DODATEK č.1 KE SMLOUVĚ O DÍLO
1060 – Obnova řadu surové vody Římov – Plav II. etapa

Číslo smlouvy objednatele : 1060/21/s0
Číslo smlouvy zhotovitele : 608188

Číslo změnového listu :	ZL 1
Název změnového listu :	Změna jakosti materiálu potrubí DN 1000
Stavba :	1060 Obnova řadu surové vody Římov – Plav, II. etapa
Objednatel :	Jihočeský vodárenský svaz, S. K .Neumanna 292/19, 370 01 České Budějovice
Projektant :	Vodohospodářský rozvoj a výstavba a.s., Nábřežní ul. č. 4, 150 00 Praha 5
Zhotovitel :	OHLA ŽS,a.s., Tuřanka 1554/115b, Slatina,627 00 Brno
Číslo smlouvy :	1060/2/s0
Stavební objekt/provozní soubor :	01.1.2a – Shybka II.etapa, 01.1.4.a – Shybka IV.etapa

Věc: Stavba 1060 – Obnova řadu surové vody Římov – Plav, II. Etapa

OBETONOVÁNÍ ŠIKMÉ ČÁSTI POTRUBÍ V ŘECE 23.8.28

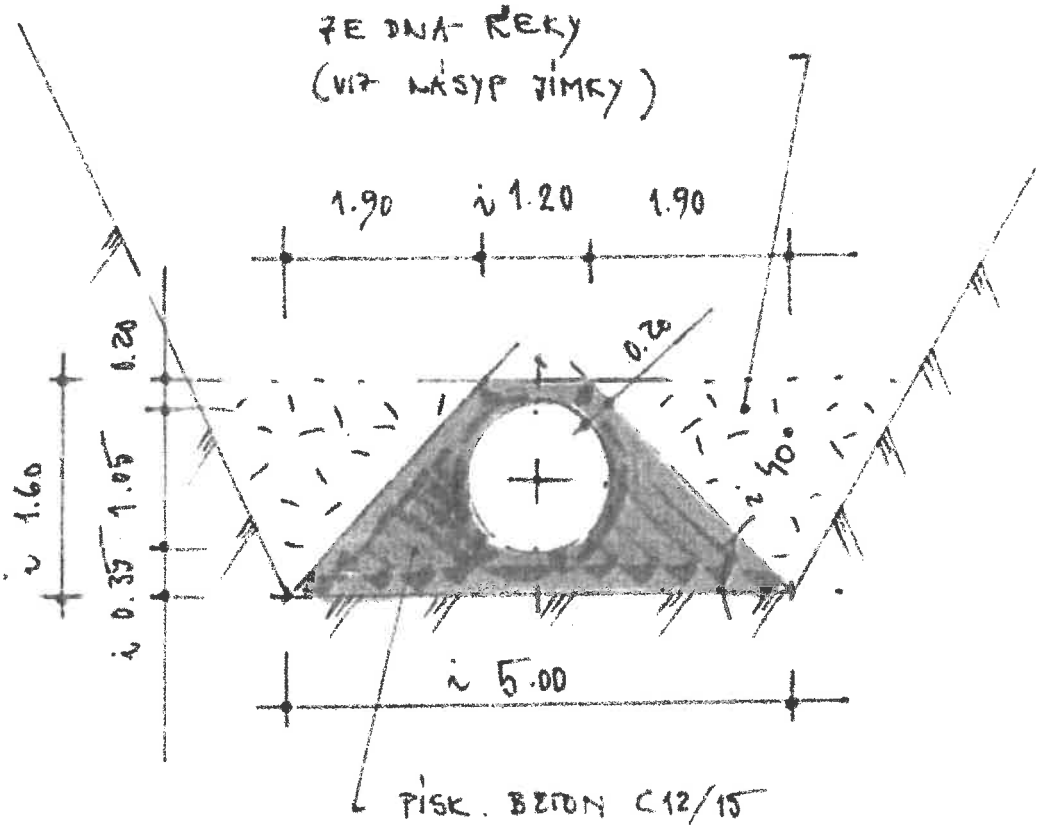
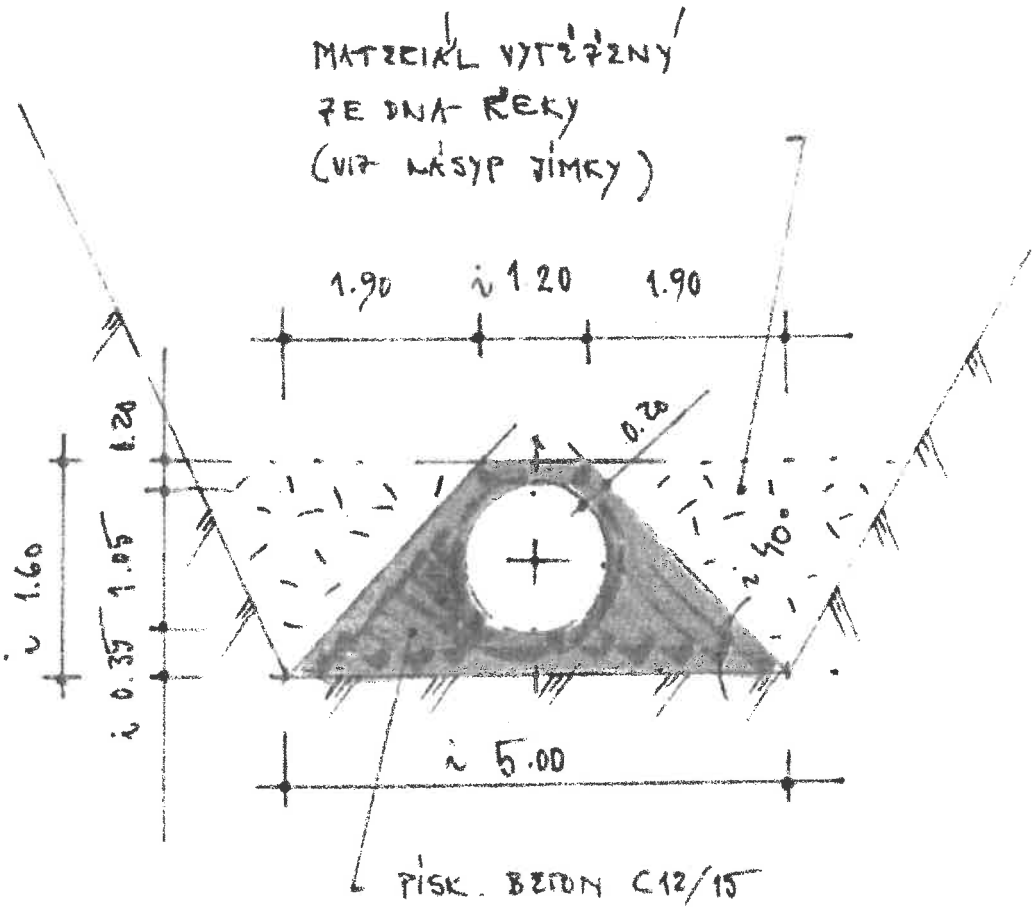
MATERIÁL VYTÉŽENÝ
ZE DNA ŘEKY
(VIZ NÁSYP JÍMKY)
